INFORME TÉCNICO DE EVALUACIÓN (CAT-I)  
DRPO-SEFOR-AC- 038-2024

Nombre del Proyecto: "NIVELACIÓN DE TERRENO EN VILLA CARMEN"

Nº-037-2024

**SECCIÓN DE EVALUACIÓN DE ESTUDIO DE IMPACTO AMBIENTAL  
INFORME TÉCNICO DE INSPECCIÓN DE CAMPO DE EsIA, CATEGORÍA I  
DRPO-SEIA-IIO-082-2024**

**Imagen 4.** Canal pluvial que atraviesa el polígono del proyecto, y según el EsIA, será instalada una tubería de hormigón para conducción de las aguas de escorrentía provenientes de la carretera y que descargan al río Perequete.

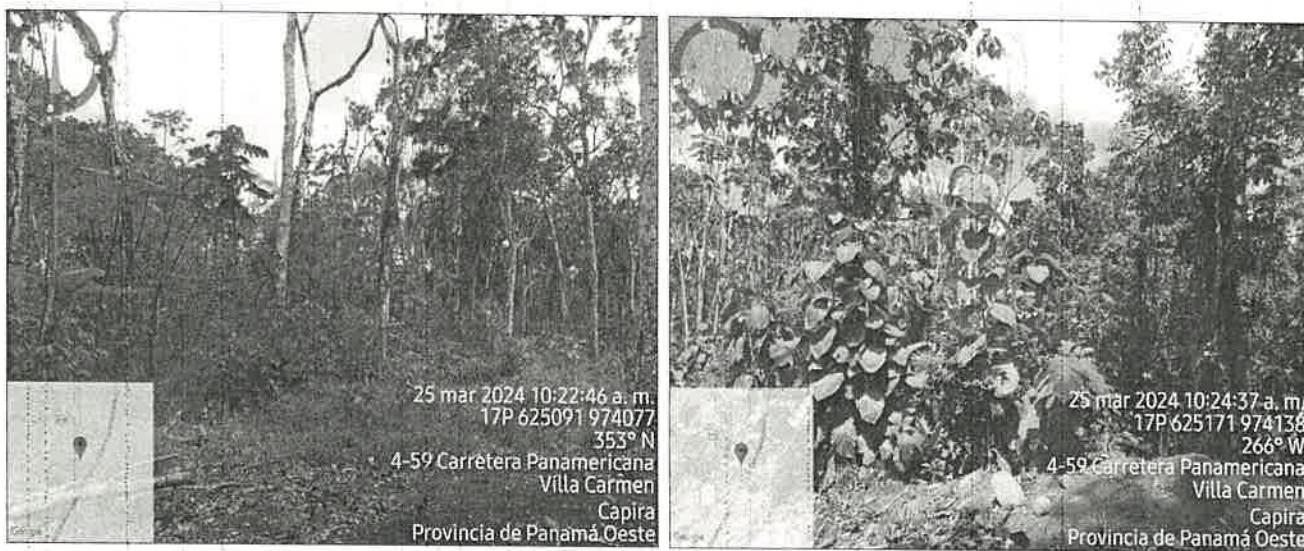
- c. Ampliar la información sobre la construcción de la infraestructura (tubería de hormigón), indicar el ancho y longitud de la canalización, desde su inicio hasta la descarga de las aguas pluviales a la fuente hídrica.
